AMPLIAMENTO DELL'IMPIANTO DI  
DISCARICA PER RIFIUTI NON PERICOLOSI DI CA' LUCIO  
PER LA RICOMPOSIZIONE MORFOLOGICA E  
IL RIPRISTINO AMBIENTALE DEL SITO

PROGETTO DEFINITIVO

**RELAZIONE INTEGRATIVA A SEGUITO DELLA  
CONFERENZA DEI SERVIZI ISTRUTTORIA  
DEL 16.03.2012**

**07888-018R17E02/FRE-VEG/gf**

Figura 2.1: Schema di collocazione dell'ampliamento in oggetto rispetto ai lotti esistenti

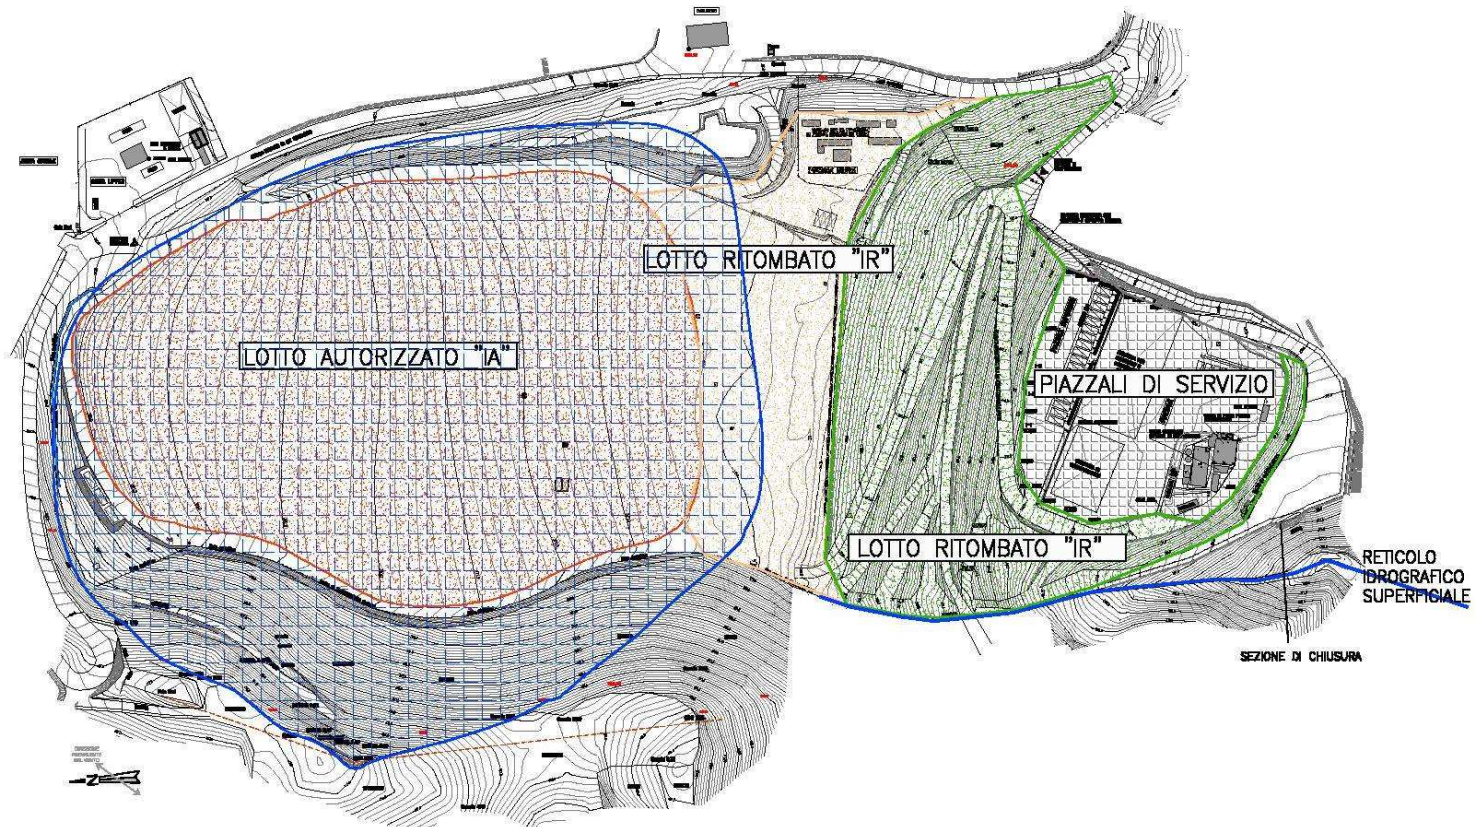
Per quanto riguarda la richiesta di cui al **punto 15** del verbale della Conferenza dei Servizi che così recita

***in base all'art. 10 della recente L.R. n. 22/2011 "Norme in materia di riqualificazione urbana sostenibile e assetto idrogeologico" relativamente agli interventi proposti si dovrà contemplare una "verifica di compatibilità idraulica" volta a riscontrare che non sia aggravato il livello di rischio idraulico esistente, né pregiudicata la possibilità di riduzione anche futura di tale livello". La verifica di compatibilità idraulica valuta l'ammissibilità degli interventi di trasformazione, in grado di modificare il regime idraulico, considerando le interferenze con le pericolosità idrauliche presenti e la necessità di prevedere interventi per la mitigazione del rischio, indicandone l'efficacia in termini di riduzione della specifica pericolosità. La norma prevede altresì misure di compensazione rivolte al perseguimento del principio dell'invarianza idraulica della medesima trasformazione. Quanto sopra secondo i criteri, modalità e indicazioni tecnico operative definiti con Regolamento di Giunta regionale.***

Nella successiva Figura 2.1 è rappresentata una planimetria schematica con la collocazione dell'ampliamento in oggetto rispetto ai lotti esistenti.

Definito infatti l'impianto naturale nel quale è collocato l'intero impianto come il bacino idrografico di riferimento e imposta una sezione di chiusura lungo il reticolo idrografico superficiale (fosso) dove vengono scaricate le acque meteoriche interne al sito (si veda Figura 2.1 per la posizione), si ha che:

**Figura 2.3 Resistenza a taglio dei rifiuti solidi urbani, valori raccomandati ai fini progettuali (da Sanchez-Alciturri et al., 1993)**

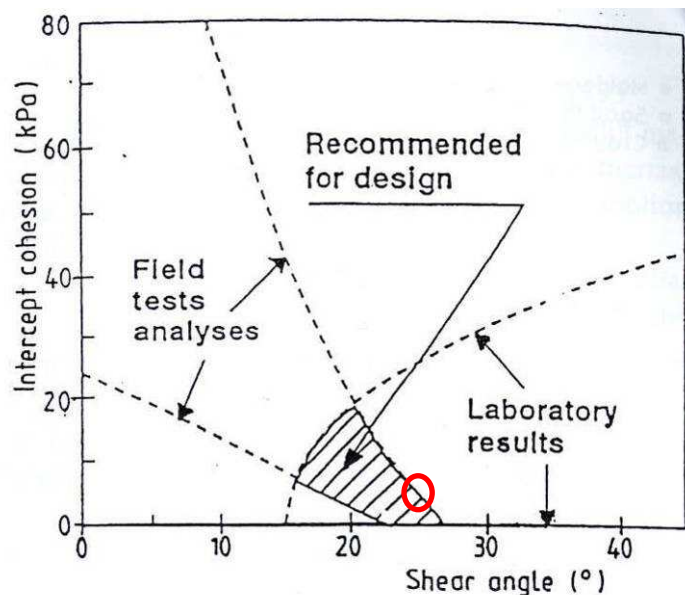
In risposta alla richiesta di cui al **punto 3** del verbale della CdS, che così recita:

Per chiarire meglio quanto fino ad ora detto e sempre a titolo di paragone, nella successiva figura, con, un pallino rosso si mostra dove si collocano i valori di  $c'$  (=5 kPa) e  $\phi'$  (=27°) assunti a progetto rispetto al campo di valori raccomandato da Sanchez-Alciturri et al. (1993).

Entrando nel merito dell'osservazione specifica, si conviene senz'altro sul fatto che, se sottoposti a tensioni deviatoriche progressivamente incrementate, in generale i tipici rifiuti urbani non manifestano un valore limite superiore di resistenza al taglio, ma si deformano anche fino al 50÷70% mobilitando resistenze al taglio sempre crescenti.
